Mission régionale d'autorité environnementale  
CENTRE - VAL DE LOIRE

**Avis délibéré**  
**Déclaration de projet emportant mise en compatibilité du**  
**plan local d'urbanisme intercommunal (PLU)**  
**de la communauté de communes de la Cléry, du Betz et de**  
**l'Ouagne (45)**

N°MRAe 2022-3746

*Localisation du projet et de l'aire d'étude (Source : évaluation environnementale, page 11)*

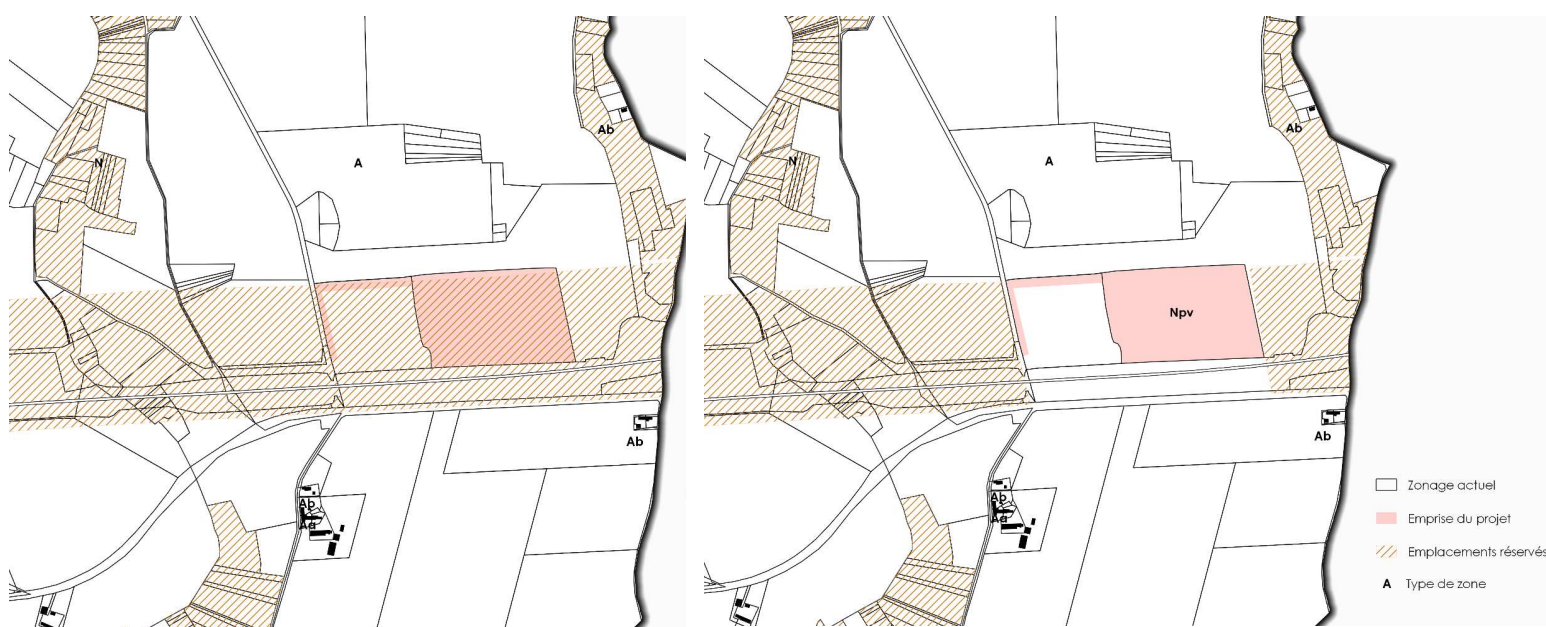
Le dossier indique que le choix du site s'est porté sur la commune de Chantecoq car celle-ci possède sur son territoire un délaissé autoroutier que la collectivité souhaite valoriser pour la production d'énergie renouvelable. Si le choix du site peut être justifié à cet égard, le dossier ne fait pas état d'autres sites dégradés potentiels pouvant accueillir le projet, sur le territoire communal ou à l'échelle de l'intercommunalité, comme l'impose le code de l'environnement.
